調 查 報 告

壹、案由：耗資逾 10 億元於 103 年 7 月 27 日甫完工啟用之臺南市港尾溝溪疏洪工程，啟用不到 20 日竟發生嚴重坍塌毀損，究肇致工程毀損之原因與災損、修復情況為何？是否涉有設計、施工或其他人為因素之缺失？另 8 年 800 億元治水預算中臺南市約 170 億元之執行情形如何？皆有深入瞭解之必要，以釐清責任歸屬乙案。

規劃報告港尾溝溪排水系統控制面積圖

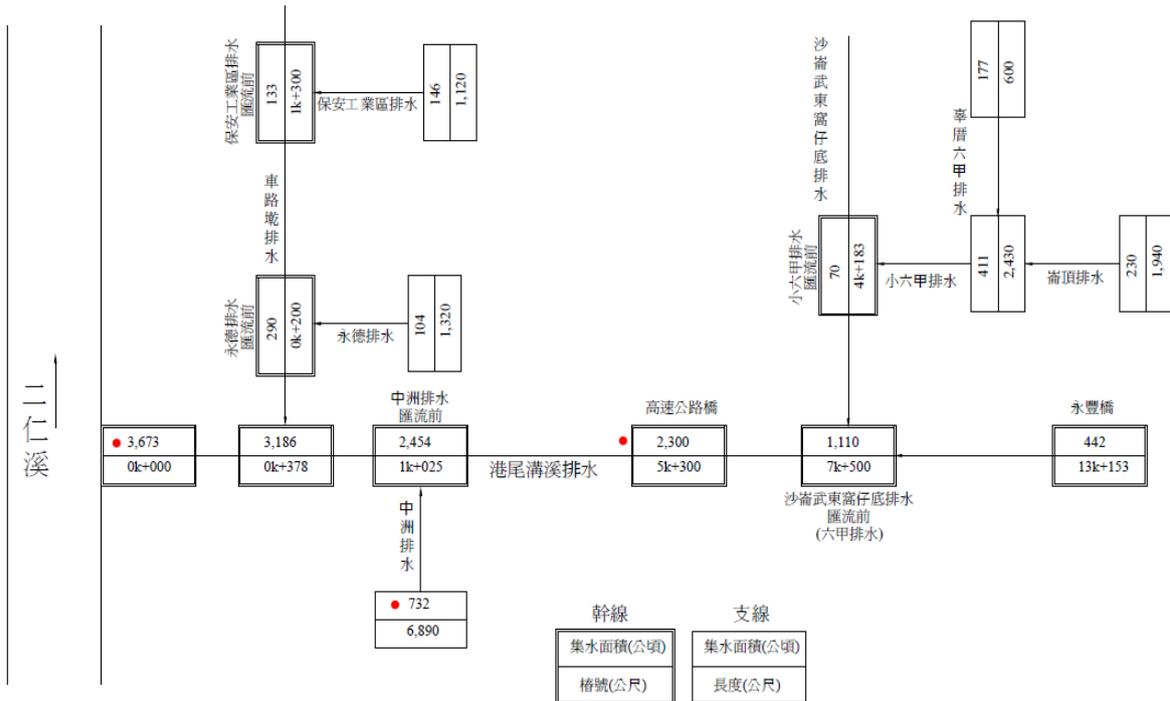
- (四) 經濟部於 103 年 12 月 31 日以經授水字第 1030072 6170 號函復審計部，說明依港尾溝溪排水系統集水區之地形特性，在高速公路東側之地表高程高於出口二仁溪之計畫洪水位，可劃分為高地部分，該部分排水面積約佔整體集水面積之 63%，為降低高速公路西側人口密集區之淹水災害，並減少港尾溝溪排水下游水道斷面拓寬之需求，爰將排水系統中高速公路以東之高地排水流量採以疏洪方式處理，因中洲排水出口亦為港尾溝溪排水，其出口流量將會影響港尾溝溪下游段之計畫流量，故有關中洲排水於高速公路東側上游部分，包含港尾溝溪排水本流、六甲排水、中洲排水及沙崙武東窩仔底排水等，於規劃報告內已將其納入疏洪道，以確保港尾溝溪下游計畫流量滿足 10 年保護標準，25 年不溢堤，故疏洪道規劃之洪峰流量為 175 立方公尺/秒 (25 年重現期距) 已充分將高速公路東側之高地範圍流量納入等語。惟查，規劃報告之港尾溝溪排水系統集水區圖，可知中洲排水集水區僅於下游匯入點與港尾溝溪集水區有交集，且港尾溝溪排水系統控制面積圖 (詳下圖) 顯示，港尾溝溪排水主流位於高速公路橋上游之集水面積為 2,300 公頃，占港尾溝溪集水面積 3,673 公頃之 63%，恰為經濟部函復之集水面積比例，然並未包含中洲排水部分。

規劃報告有關中洲排水 10 年、25 年重現期距現況洪峰流量與計畫洪峰流量分配圖表

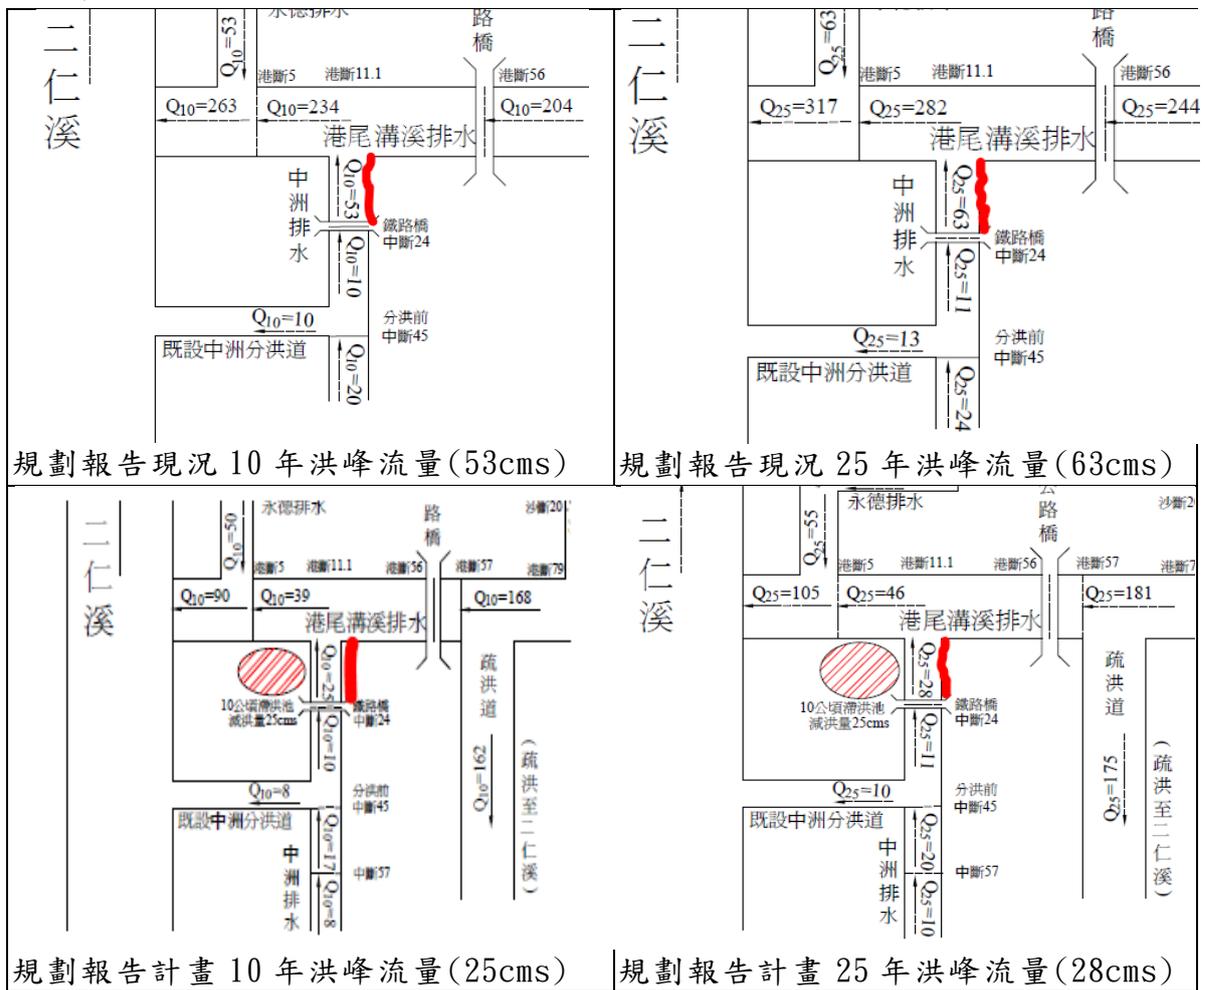
(五)經濟部上開 103 年 12 月 31 日復函，另說明規劃報告計畫流量分配圖中洲排水出口現況洪峰流量 $Q_{10}=53$ 立方公尺/秒、 $Q_{25}=63$ 立方公尺/秒，因規劃報告已將高速公路以東之高地流量匯入疏洪道，故中洲排水出口計畫洪峰流量經綜合治水後出口洪峰流量減為 $Q_{10}=25$ 立方公尺/秒、 $Q_{25}=28$ 立方公尺/秒，惟流量分配圖中有關中洲排水高速公路以東高地流量未標示於疏洪道等語。惟查，規劃報告中洲排水 10 年洪峰流量由 53 立方公尺/秒降為 25 立方公尺/秒、25 年洪峰流量由 63 立方公尺/秒降為 28 立方公尺/秒，係因於中洲排水下游設置 10 公頃滯洪池減洪關係（詳如下表），且該規劃報告有關中洲排水治理方案（第 7.2.5 節），僅說明疏洪截流、蓄洪池、洪氾區管制等，該節並未說明中洲排水匯入疏洪道等情，經濟部復函說明，顯與事實不符。
